Mission régionale d'autorité environnementale
Île-de-France

Avis en date du 9 octobre 2019 de la Mission régionale d'autorité environnementale d'Île-de-France sur le projet immobilier de la Friche Balzac situé à Argenteuil (Val-d'Oise)

Fig. 3 : – Plan masse du projet (accès crèche par le bâtiment 3) - source : étude d'impact

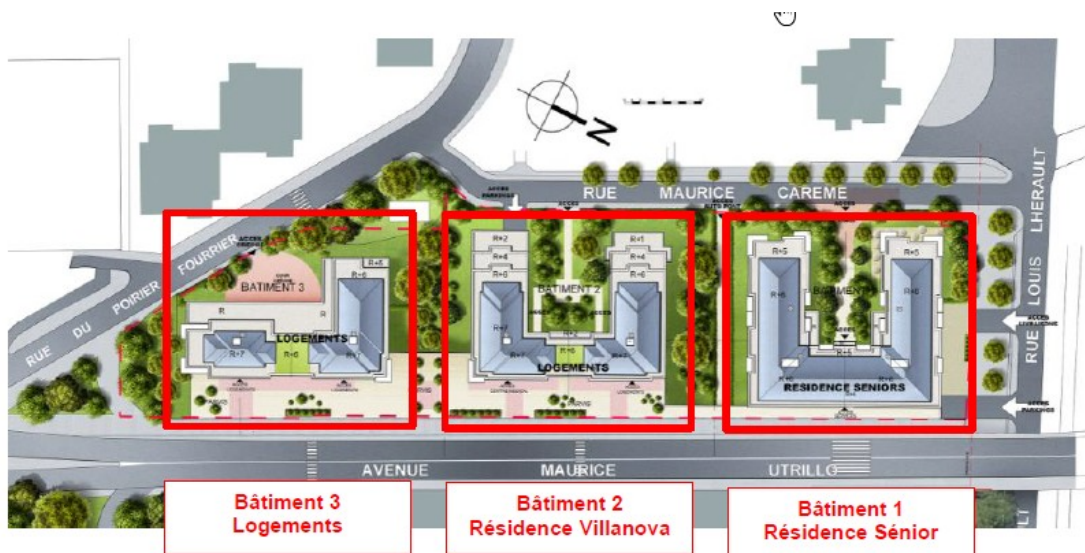
La MRAe note que le dossier ne présente pas de carte claire et précise de la localisation du site du projet. Le plan masse (fig 1 en page 25) est illisible. Des plans et coupes lisibles sont accessibles en pages 310 et suivantes, soit en fin d'étude d'impact ce qui ne facilite pas la compréhension du projet (figure 3).

Illustration 1: Niveau sonore moyen, période 6h-22h en façade des bâtiments - vue Nord. Source étude d'impact p.227

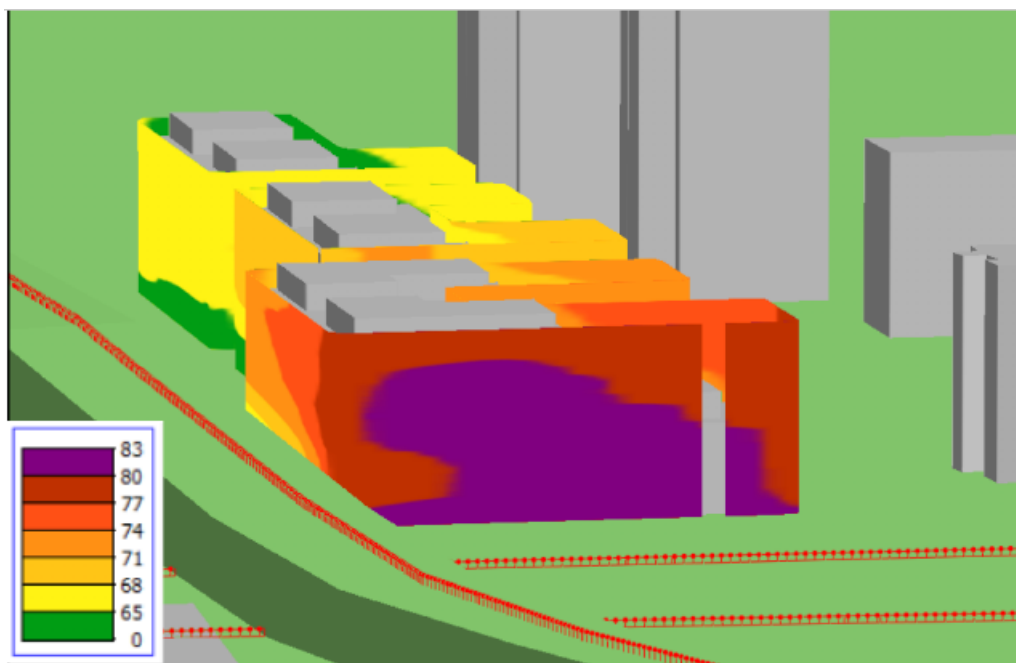
Ensuite, l'étude d'impact présente (p.226 et suivantes) une modélisation des objectifs d'isolement de façade à partir des deux mesures précédentes. Les isolements nécessaires sont importants d'après l'étude d'impact surtout en façade des logements des seniors donnant sur les voies ferrées (mesures supérieures à 80 dB en bordure de la rue Louis Lhéruault correspondant à une façade de la résidence seniors – cf illustration 1), ce qui entraîne des contraintes techniques (mises en place de châssis doubles).

L'étude d'impact conclut qu'une modélisation devra être réalisée de façon à calculer plus précisément la propagation sonore sur la parcelle et pouvoir optimiser les isolements réglementaires, en se basant toutefois sur le classement réglementaire des voies et non sur les mesures réalisées sur le site.

La MRAe recommande :

- **de réaliser une modélisation pour calculer la propagation sonore sur la parcelle et optimiser les isolements réglementaires ;**
- **de mettre en œuvre un suivi en phase exploitation, une fois les immeubles achevés pour mettre en œuvre si nécessaire des mesures compensatoires complémentaires.**

Fig. 4 : – Coupe de principe d'implantation des bâtiments du projet - source : étude d'impact

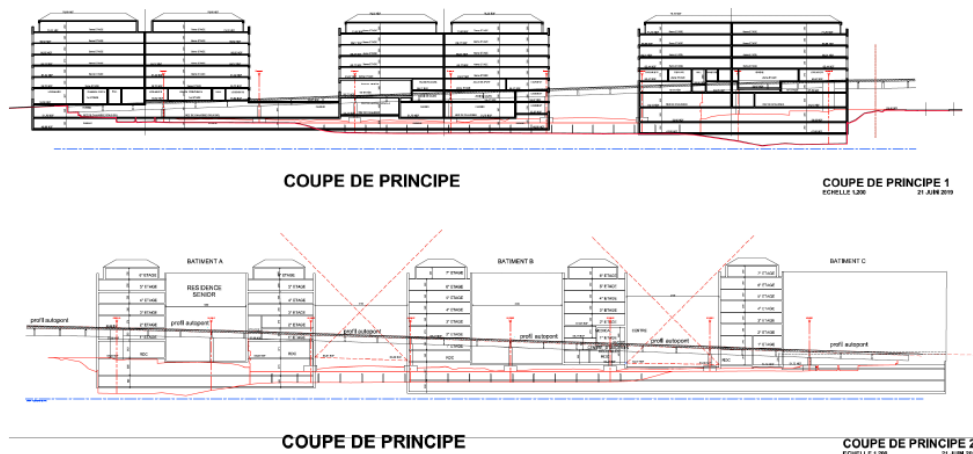
- les futurs habitants qui auront en vis-à-vis les infrastructures routières et ferroviaires, au nord et à l'est, surtout au niveau des premiers étages ;
- les actuelles habitations situées à l'ouest qui auront comme vue le futur ensemble à la place de l'actuel espace vert constitué par la friche (figure 4).

Le projet prévoit l'aménagement de volumes très perceptibles à savoir, 3 bâtiments de 7 étages (cf figure 4), qui viendront bloquer les perceptions immédiates des bâtiments situés à l'ouest de l'espace vert, qui donnent aujourd'hui sur celui-ci et le pont routier.

Elle note d'après la coupe présentée en page 317 que les RdC et les 1^{ers} étages seront impactés par des vues sur les fondations du pont. Elle note également que la bande boisée existante le long du pont n'est pas maintenue. Le projet ne propose aucune mesure de réduction ou de compensation, comme le maintien de la bande humide, et des boisements déjà constitués ou l'aménagement d'autres. La distance entre la façade est et le pont semble d'ailleurs trop étroite pour l'envisager.

La MRAe recommande de fournir, avant et après projet, des cônes de vues :

- **sur le site et son environnement (à différentes échelles) ;**
- **depuis les bâtiments existants sur les nouveaux bâtiments pour évaluer notamment les incidences sur les vues depuis les actuels bâtiments situés à l'ouest ;**
 - **depuis les futurs bâtiments sur les façades nord et est (vues sur les infrastructures routières et ferrées) et notamment les vues depuis les premiers étages des immeubles et le risque de vues sur les piliers du pont ;**
 - **de proposer des mesures afin d'atténuer les impacts visuels.**
